Variant 1a:
 slaapkamer +
 keuken beneden

Variant 1b: open
 woonkamer
 beneden

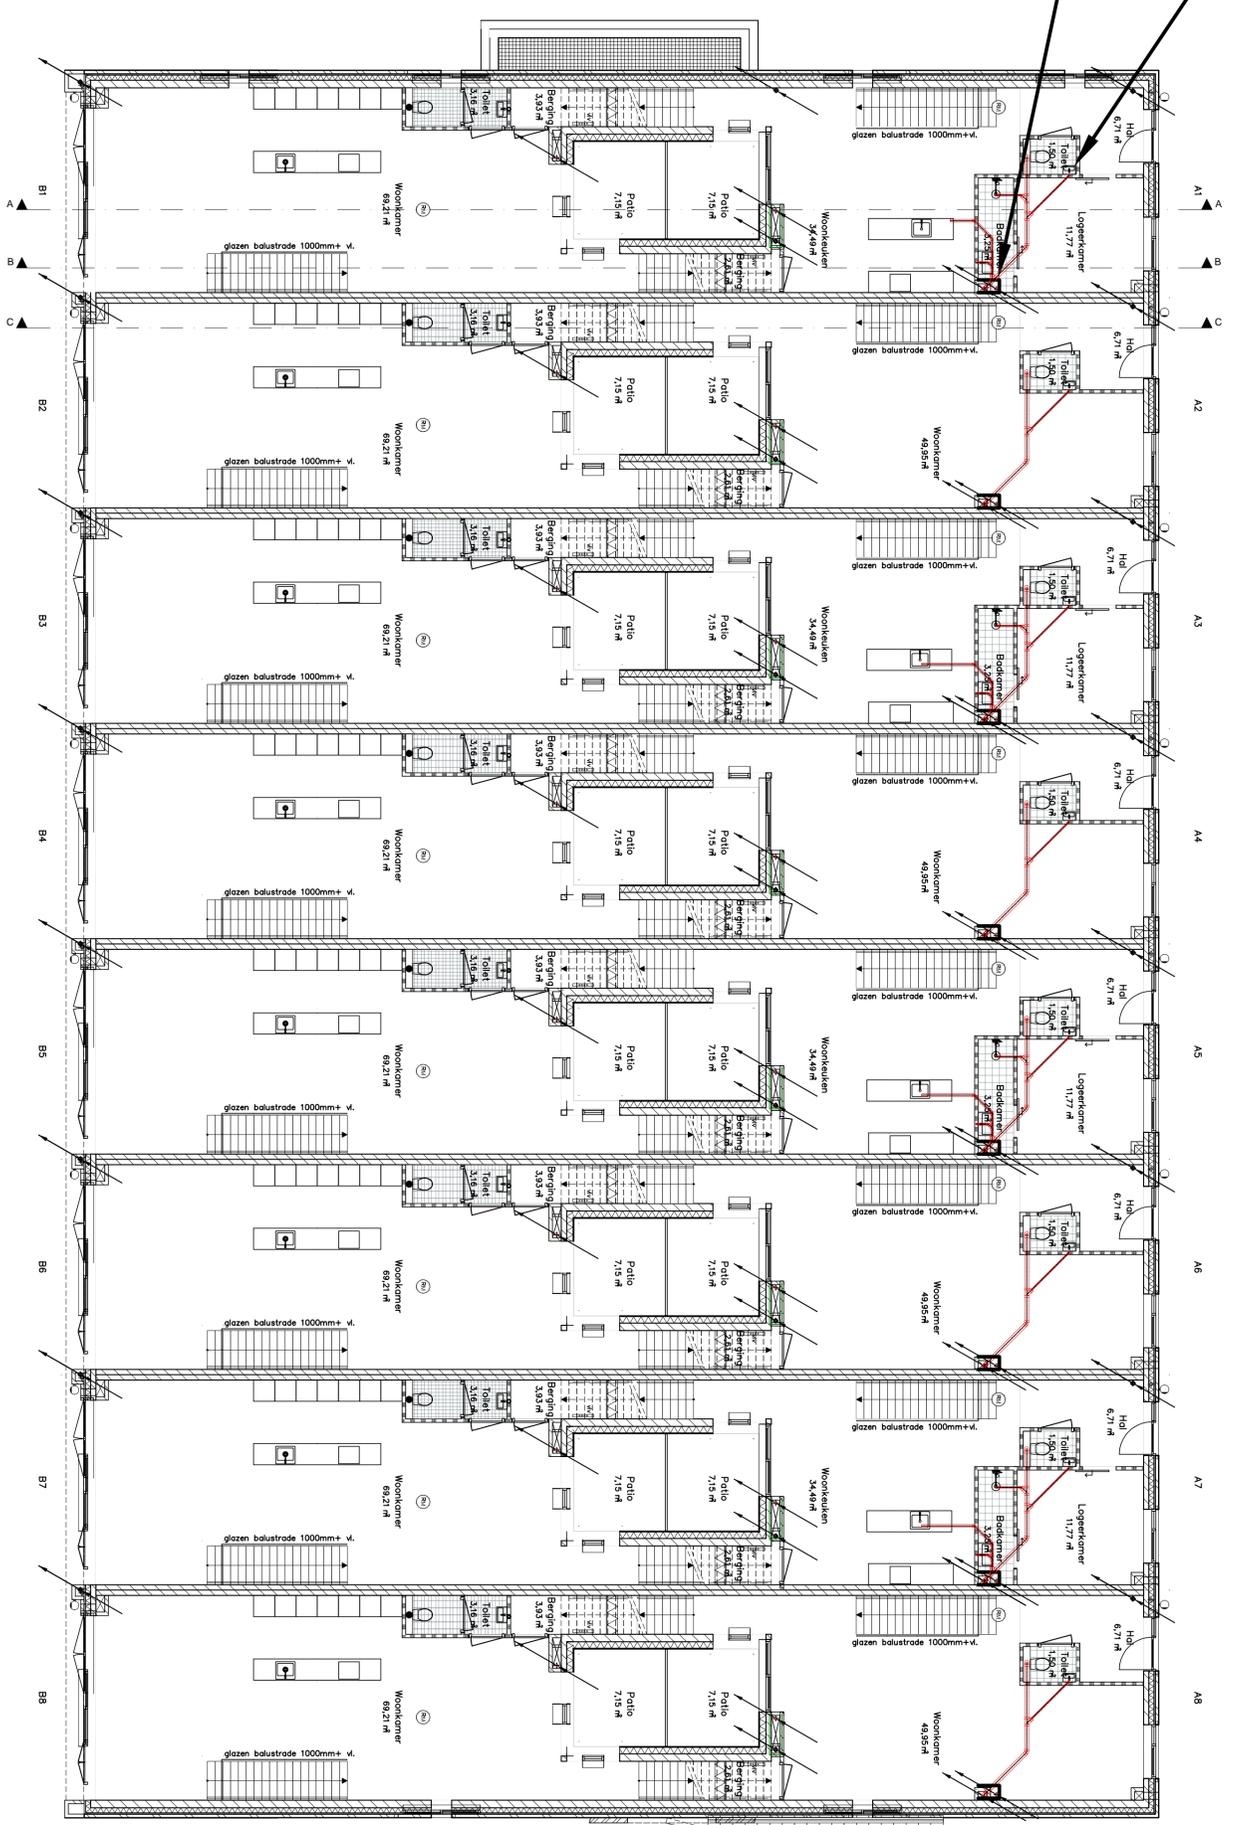
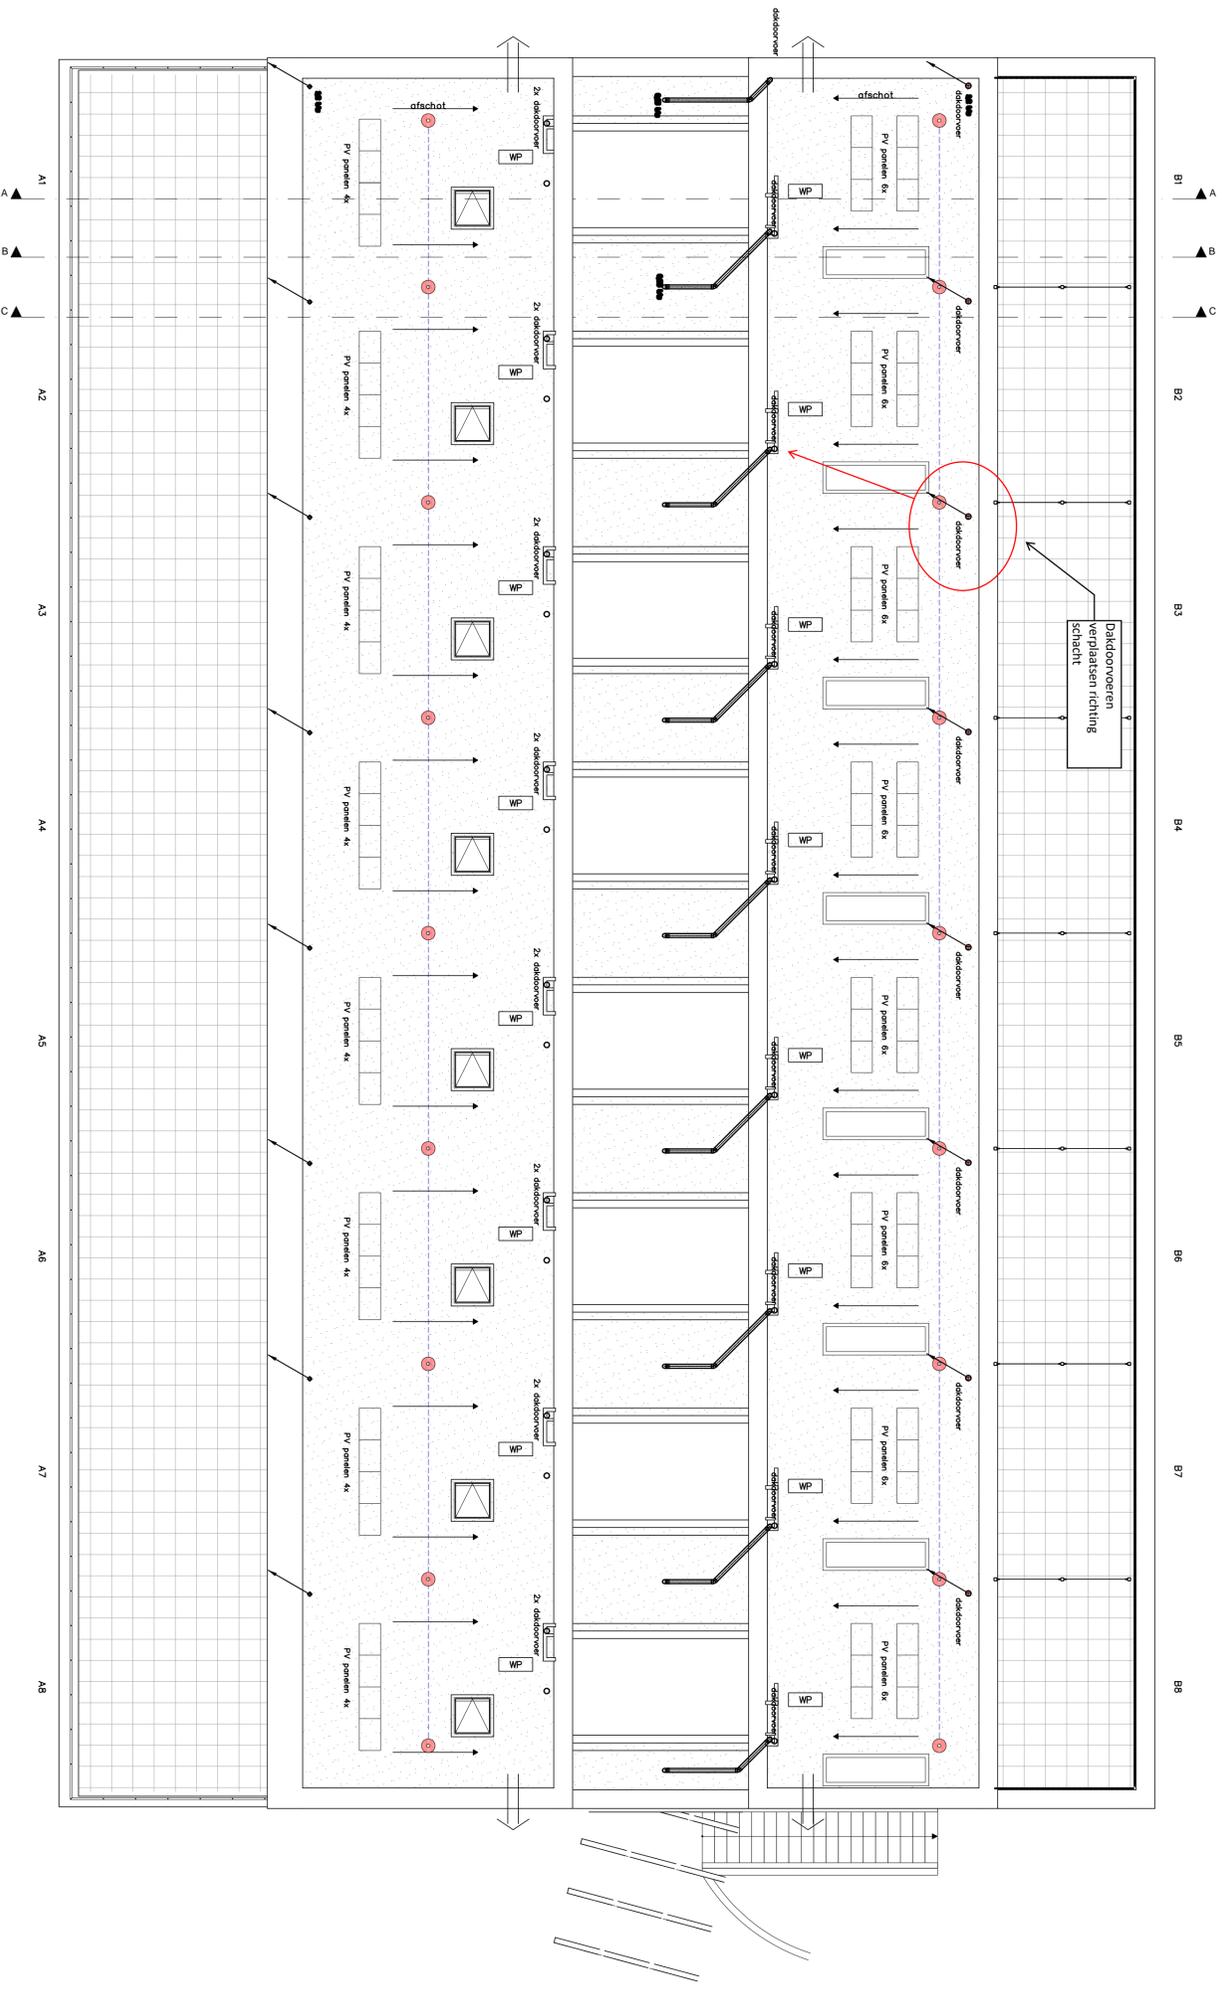
**Dit moet toch ingestort worden
 geen leidingwer gewenst aan plafond
 entree, 155mm ruimte benodigd
 In de vloer voor de instort.
 In verband met instort sec. ontluchting
 benodigd daardoor moet de schacht inwendig
 minimaal 50cm lang worden**

Variant 1a:
slaapkamer +
keuken beneden

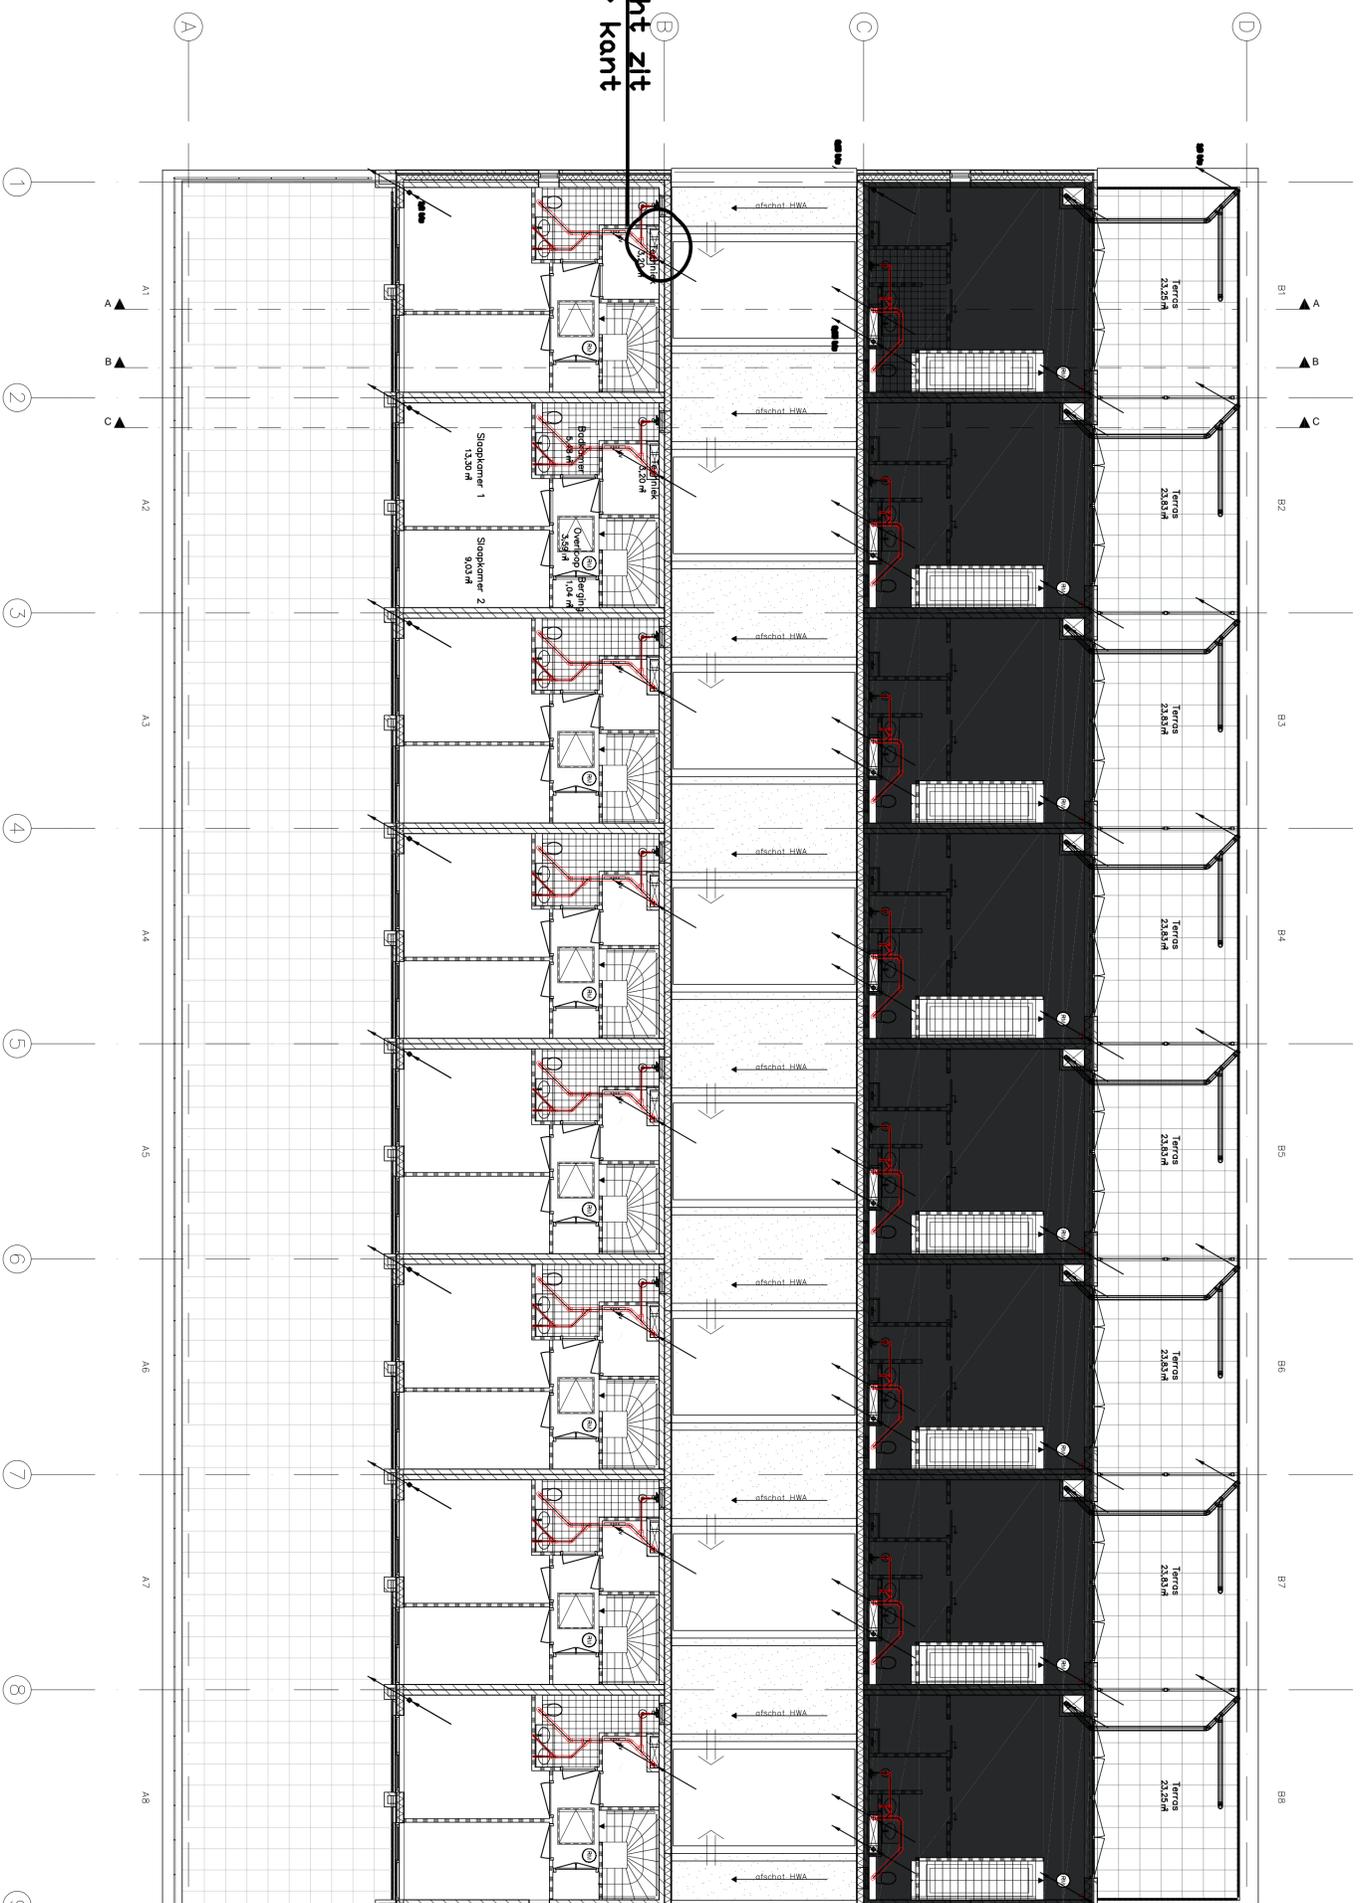
Scheiding in de schacht zit aan de verkeerde kant
